Aanvullende verkeersanalyse verkeersveiligheid ontsluiting grondstoffencentrum

8 oktober 2021

110221.032-M01

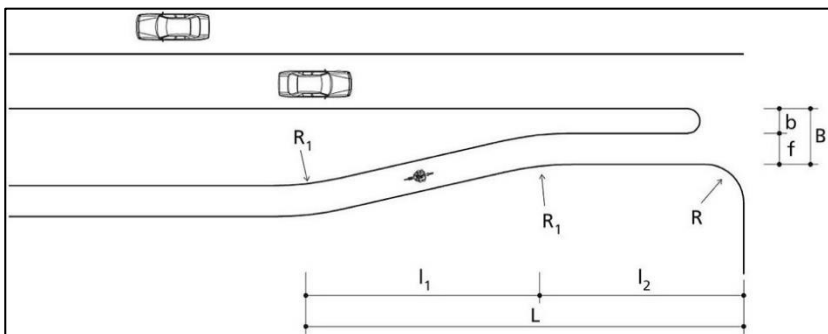
De zijweg van en naar het GSC sluit aan op de Diamantweg. Met deze aansluiting is er een nieuwe aansluiting ontstaan. Het gaat hier om een aansluiting tussen twee gebiedsontsluitingswegen. De inrichting van de aansluiting is in de basis goed ingericht. De breedte van de weg is 7,00 meter waarbij voldaan wordt aan de ideale maat voor 3,50 meter per rijstrook. In dit geval dus twee rijstroken van 3,50 meter die niet van elkaar gescheiden wordt door middel van een middenberm. Het uitgangspunt is dat een aansluiting tussen twee GOW's gelijkvloers is waarbij de voorrang altijd met verkeers tekens is geregeld. In de huidige situatie ontbreekt de voorrangregeling.

Om volledig aan te sluiten bij de richtlijnen adviseren wij om een voorrangregeling met bebording en haaiantanden aan te brengen.

Figuur: CROW (ASVV 2021 onder 14.2.10)

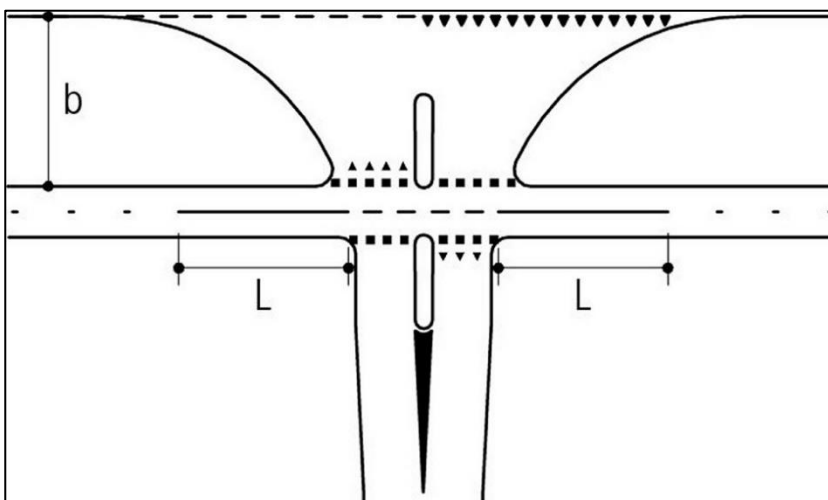
De eerste optie is die waarbij het fietspad op 5 meter van de hoofdrijbaan ligt. In die situatie is het fietspad te beschouwen als één geheel met de hoofdrijbaan. In de afbeelding hieronder is te zien hoe dit uitgevoerd wordt.

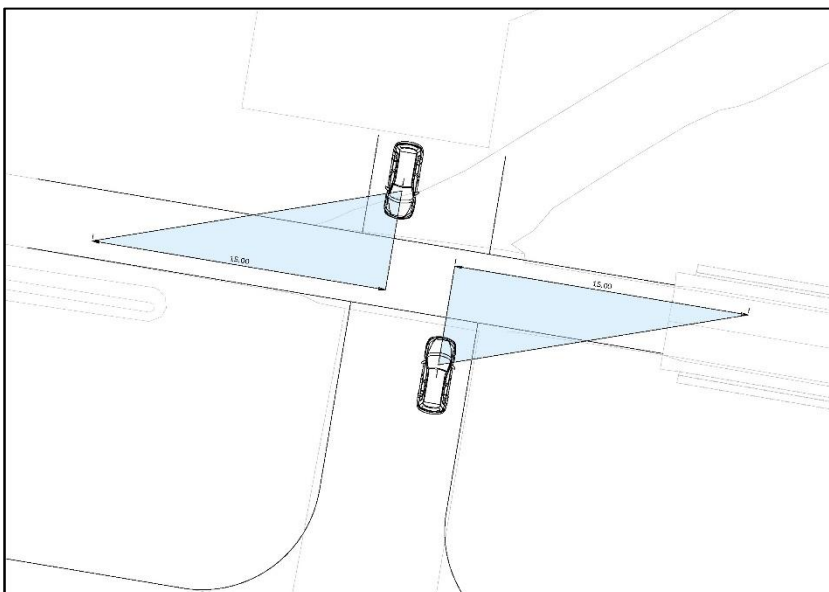
Conclusie is dat huidige inrichting niet in overeenstemming is met een van de twee opties die vanuit de CROW richtlijnen mogelijk zijn. In beide gevallen is de inrichting wel in overeenstemming met de richtlijnen te brengen. Hieronder lichten wij dat kort toe.

Deze optie sluit het best aan bij de huidige situatie. Het fietspad ligt al op flinke afstand van de hoofdrijbaan. Door het toevoegen van de voorrangregeling en een middengeleider sluit de inrichting volledig aan bij richtlijnen. De richtlijn schrijft daarnaast voor om de fietsoversteek in een rode kleur uit te voeren.

Belangrijk voordeel van optie 2 is dat door de realisatie van een middengeleider het gemotoriseerde verkeer ook van elkaar gescheiden blijft. Ter overweging geven wij ook mee om de kleur van het asfalt van de oversteek aan te passen. Een rode kleur voor de fietsvoorziening draagt bij aan de herkenbaarheid en zichtbaarheid van de oversteek.

In ons advies is niet specifiek gekeken naar de beschikbare ruimte en mogelijkheid tot de inpassing van de middengeleider. Mogelijk dat voor de realisatie van de middenberm de breedte aan het begin van de zijweg aanpassing behoeft.

Wij adviseren voor deze situatie optie 2 aan te houden. Het inbuigen heeft een vrij forse impact in de bestaande situatie en brengt ook een forse financiële investering met zich mee. Bij optie 2 is het fietspad qua de ligging te handhaven en is relatief eenvoudig aan te sluiten bij de richtlijnen.
